FORSLAG TIL ÆNDRINGER EFTER HØRING

FORSLAG TIL LOKALPLAN JERNBANEBYEN OG KOMMUNEPLANTILLÆG

Efter høringen foreslås en række ændringer til lokalplanforslaget.

Tegning 5b1 Bebyggelsens omfang og placering I, II, VI

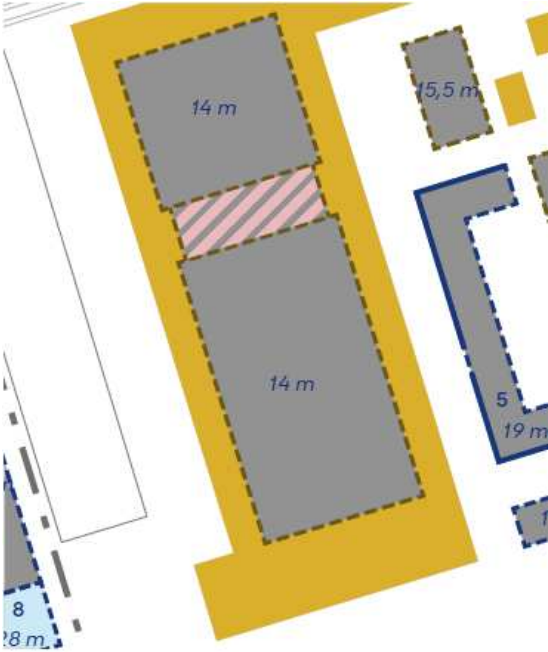
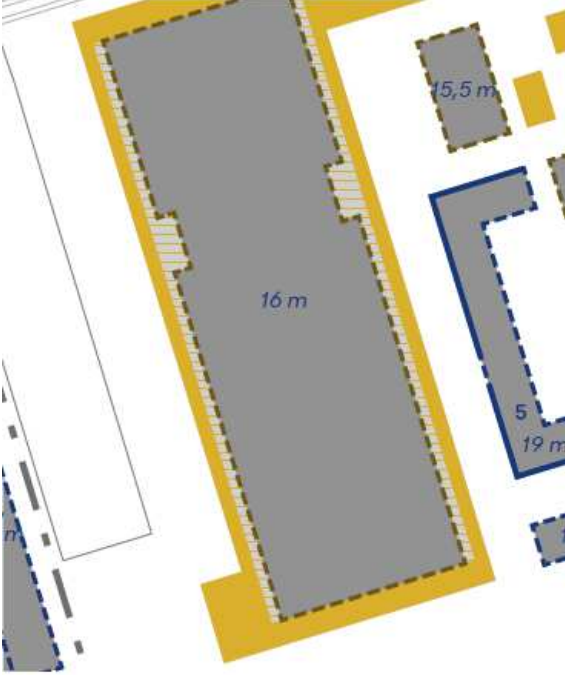
Ændring på baggrund af høringssvar

Byggefelt nord for plejehjem foreslås reduceret med 5 m mod plejehjemmet, så det tilsvare ønsket projekt.

Den maksimale højde øges til 28 m for at muliggøre ønsket projekt med fire sadeltage. Der fastlægges en gesimshøjde på højst 21 m på bygnings langsider for at sikre lysforhold i vævet.

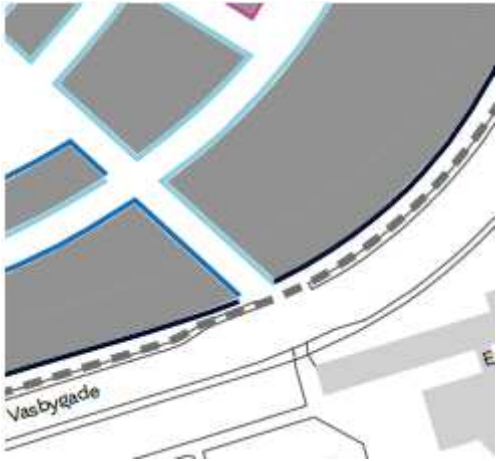
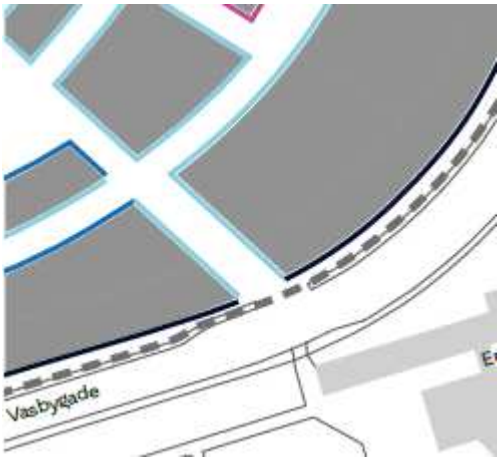
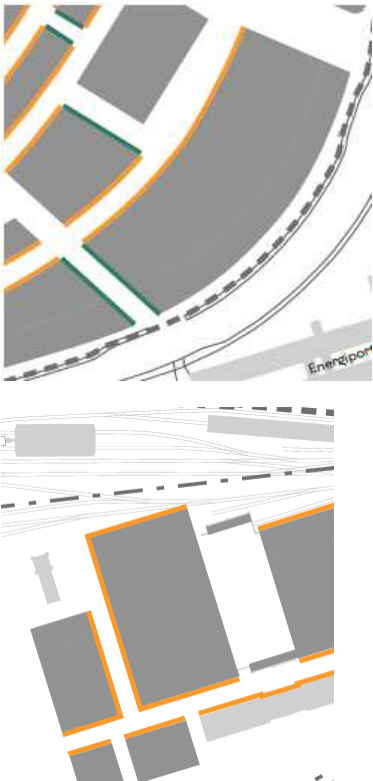
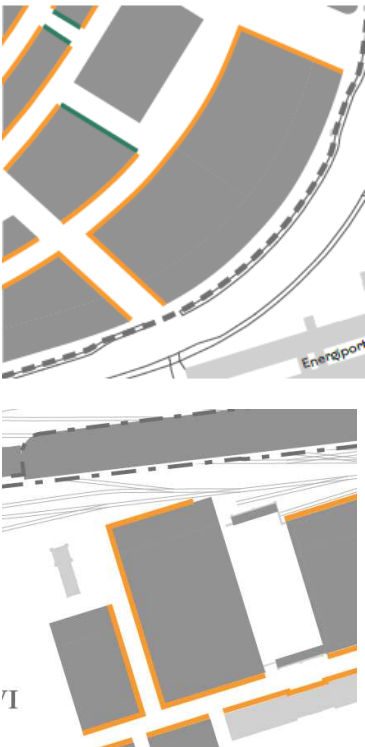
128.	Tegning 5b3. Bebyggelsens omfang og placering. IV, V, VII  Ændring på baggrund af undersøgelse af skolens volumenbehov.	Byggefelt for ny påbygning i Vognværkstedet udvides siderne og højde øges fra 14 til 16 m og byggefelt for påbygning udvides mod nord og syd. mhp. at sikre rummelighed til skolens funktionsbehov. Der muliggøres sammenbygning over passagen. Der tilføjes signatur, hvor shedtag kan fjernes. 
129.	Tegning 5b3. Bebyggelsens omfang og placering. IV, V, VII  Ændring på baggrund af høringssvar	Højde på bygning nord for Vognværkstedet reduceres, så bygningen højst må være 4 etager/15 m.

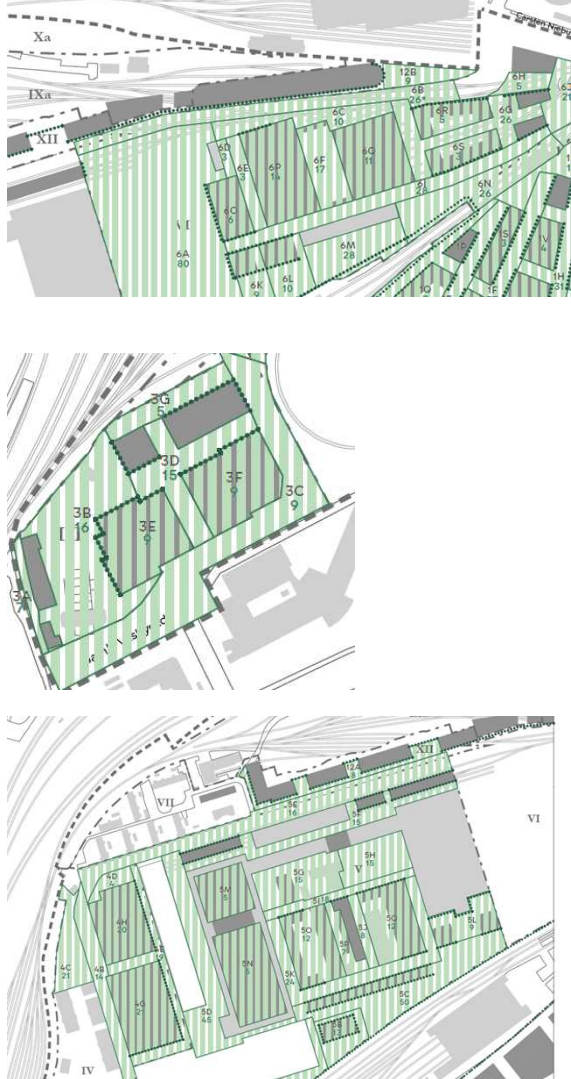
130.	Tegning 5b3. Bebyggelsens omfang og placering, IV, V, VII  Ændring på baggrund af TMU ændringsforslag vedr. lukkede karréer	Punkthuse udgår af de to nordligste byggefelter i område IV for at understøtte, at bebyggelsen etableres som lukkede karréer. Højder justeres mhp. at muliggøre en fleksibilitet til at reducere bebyggelse i gårdrum og til evt. at undlade punkthuse i karré syd for. 
131.	Tegning 5b3. Bebyggelsens omfang og placering, IV, V, VII,  Ændring på baggrund af høringssvar	Der muliggøres en højde på op til 8,5 m for ny bygning i Den Gule By for at muliggøre bedre udnyttelse af overetagen.

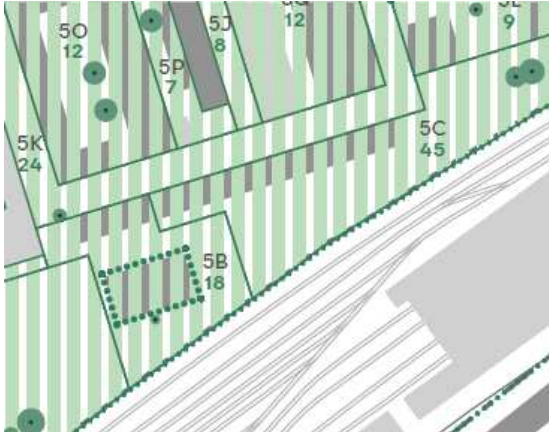
140.	Tegning 6b1. Tilbagetrækninger, I, II, VI  Ændring på baggrund af høringssvar og konsekvensrettelse af ændring af byggefelt.	Krav om tilbagetrækninger fjernes, da der ikke muliggøres fladt tag. 
141.	Tegning 6b2. Tilbagetrækninger, IV, V, VII  Ændring på baggrund af opfølgning på ændringer af Vognværkstedet	Der tilføjes tilbagetrækning på stangbebyggelse nord for Baneparken og højde øges til 19 m, da der nu kun muliggøres boliganvendelse i byggefeltet, og derfor muliggøres 5 boligetager.

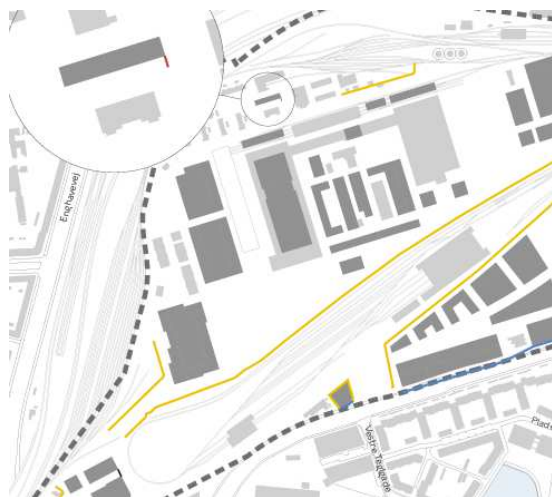
147.	Tegning 7a Byrum  Ændring på baggrund af høringssvar	Stiforbindelse c mellem byrum L2 og L3 fjernes. Stiforbindelse d benævnes i stedet stiforbindelse c som konsekvensrettelse. 
148.	Tegning 7a Byrum  Ændring på baggrund af høringssvar	Der tilføjes markering af zone for placering af sti gennem Vasby Have. 
149.	Tegning 7a Byrum  Ændring på baggrund af opfølgning på ændringer af Vognværkstedet.	Afgrænsning af byrum R ændres, fordi daginstitution i stangbebyggelse nord for lægges ind i Vognværkstedet 
150.	Tegning 7a Byrum Ændring på baggrund af tilføjelse af ny, støjafskærmende randbebyggelse langs Otto Busses Vej	Der tilføjes nye byrum, Y, Z og Æ mellem bygnin- ger i ny, støjafskærmende randbebyggelse.
